**Bebauungsplan Nr. I/S 48 „Breipohls Hof“, 1. Änderung
„Einzelhandel Windelsbleicher Straße / Friedrichsdorfer Straße“**

- Übersicht der Stellungnahmen im Rahmen der erneuten Beteiligung nach § 4a (3) BauGB

Stellungnahmen zur Nachbeteiligung, Stand: August 2021

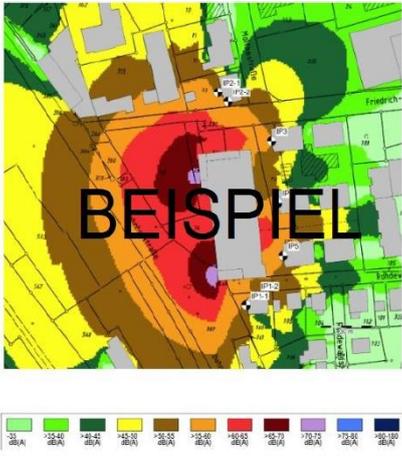
Lfd. Nr.	Stellungnahmen (Anregungen, Hinweise) Einwender, Datum (in inhaltlicher Zusammenfassung)	Abwägungsvorschlag der Verwaltung
1	<p>07.11.2020 (Einwender 1) zum Bebauungsplan</p> <p>Ich widerspreche der Änderung mit folgender Begründung:</p> <p>Durch eine 4,90 m hohe Lärmschutzwand wird die Schallemission zwar reduziert, jedoch bleibt das nördlich angrenzende Grundstück (Flurstück 1440) für eine Wohnbebauung weiterhin unattraktiv.</p> <p>Zudem der Lärmschutz in der dargestellten Form unzureichend sein wird, da er nicht mit dem Gebäude abschließt und sich die Schallquellen und Messpunkte verschoben haben.</p> <p>Eine fast 5 m hohe Schallschutzwand mit einem davor gelegenen Fuß-/Radweg ist zudem für eine Wohnbebauung mehr als unattraktiv und entspricht nicht dem ursprünglichen Charakter des geplanten Neubaugebiets.</p>	<p>Kenntnisnahme.</p> <p>Der Äußerung wird nicht gefolgt. Das Grundstück (Flurstück 1440) liegt in Randlage des Wohngebiets an der Grenze zum einem Mischgebiet in einem bereits heute gewerblich genutzten Umfeld. Durch die Planung wird das Umfeld nicht weniger attraktiv.</p> <p>Der Äußerung wird nicht gefolgt. In den schalltechnischen Berechnungen wird nachgewiesen, dass die Immissionsrichtwerte für allgemeine Wohngebiete mit der geplanten Lärmschutzmaßnahme eingehalten werden können. Der maßgebliche Immissionsort wurde bewusst weiter östlich gewählt, da hier die höchsten Lärmeinwirkungen der geplanten Einzelhandelsnutzung zu erwarten sind. Der Immissionsort stellt damit den zur Hauptlärmquelle Parkplatz den ungünstigsten Punkt innerhalb der Baugrenzen im festgesetzten Wohngebiet dar. Die Berechnungen sind ausreichend für den Nachweis, dass die im Sondergebiet geplante Einzelhandelsnutzung mit der Nachbarschaft verträglich umgesetzt werden kann. Im Rahmen der Baugenehmigung kann die Bauaufsichtsbehörde ggf. weitergehende detaillierte Nachweise fordern.</p> <p>Der Äußerung wird nicht gefolgt. Zum einen handelt es sich nicht um eine senkrechte 5 m hohe Schallschutzwand. Vielmehr ist die Wand ab einer Höhe von 3 m über Gelände in Richtung des Parkplatzes abgeschrägt, so dass ihre Höhe gegenüber dem angrenzenden Grundstück eher der einer Garage mit einem steilen Satteldach entspricht. Zudem ist die Wand ab</p>
